Mission régionale d'autorité environnementale

Région Hauts-de-France

**Avis de la mission régionale
d'autorité environnementale
Hauts-de-France
sur le projet de parc éolien
de la société « Ferme Eolienne Mont Joie »
sur la commune de Soues (80)**

n°MRAe 2022-6145

Carte de présentation du projet (page 224 de l'étude d'impact)

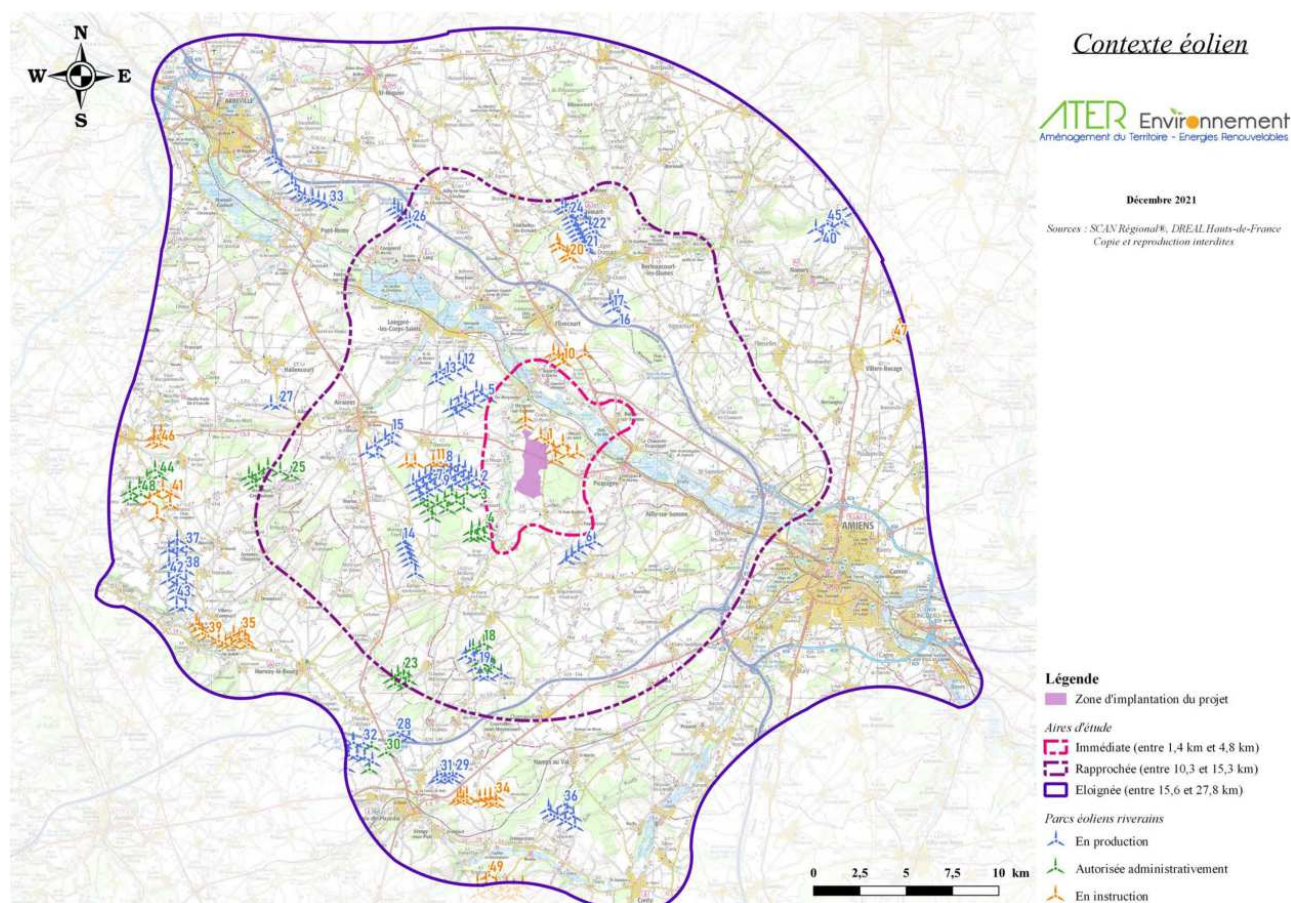
L'avis est rendu sur un projet de huit éoliennes d'une hauteur maximale de 180 mètres en bout de pale et une garde au sol² de 30 mètres, localisées comme indiqué ci-dessous.

Le parc éolien comprend également la création de deux postes de livraison, des plateformes de montage et la réalisation et le renforcement de pistes d'accès. L'emprise totale du projet sera de 2,33 hectares (cf page 233 de l'étude d'impact).

La question du raccordement des huit éoliennes à un poste source est abordée sommairement pages 227 et 247 de l'étude d'impact et page 4 de la note non technique (hypothèse de raccordement au poste source de Limeux). L'étude d'impact indique que la décision du tracé de raccordement de RTE/ERDF n'est pas connue et aucune analyse n'est faite. Le raccordement est un élément du projet qui doit être étudié.

L'autorité environnementale recommande d'évaluer les impacts prévisibles du raccordement du parc éolien au réseau public électrique, au vu des informations disponibles, et en particulier de déterminer si des espaces à enjeu seraient concernés par les travaux de raccordement et si des créations de lignes aériennes seraient nécessaires. Le porteur du projet pourrait prendre l'attache des gestionnaires de réseaux pour confirmer ou infirmer la possibilité de se raccorder à un poste source.
